FAG INFORMAZIONE TECNICA

Modifica del modulo cuscinetto ruota

Produttore: Alexander Dennis

N. art.: 805993.H195

Figura 1: Nel caso di assali S63U, oltre al modulo cuscinetto ruota, occorre sostituire il disco freno, staffa di supporto, il bullone ruota e le viti di fissaggio.

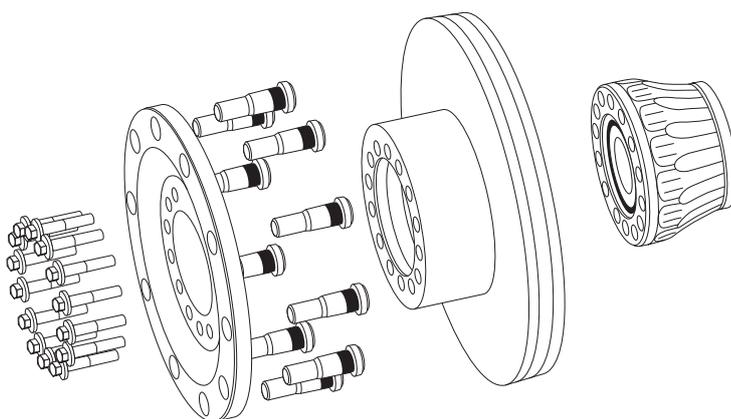
Per quanto riguarda gli assali DANA sopra menzionati, il produttore di bus Alexander Dennis ha cambiato il fornitore dei cuscinetti ruota da **Timken** a **FAG**.

Se durante una riparazione è ancora montato un cuscinetto ruota Timken, nel caso di assali S63U, S75U e T75U occorre sostituire alcuni componenti aggiuntivi.

Identificazione assale	Componenti richiesti	N. art. Alexander Dennis	Quantità
S63U	Staffa di supporto	658468-3	1 x
	Bullone ruota	650723-2	10 x
	Disco freno	658468-4	1 x
	viti di fissaggio	658468-5	14 x
S75U	Staffa di supporto	661391-2	1 x
	viti di fissaggio	661391-3	14 x
T75U	Staffa di supporto	661391-2	1 x
	viti di fissaggio	661391-3	14 x

I valori della coppia di serraggio delle viti di fissaggio: 236 -260 Nm
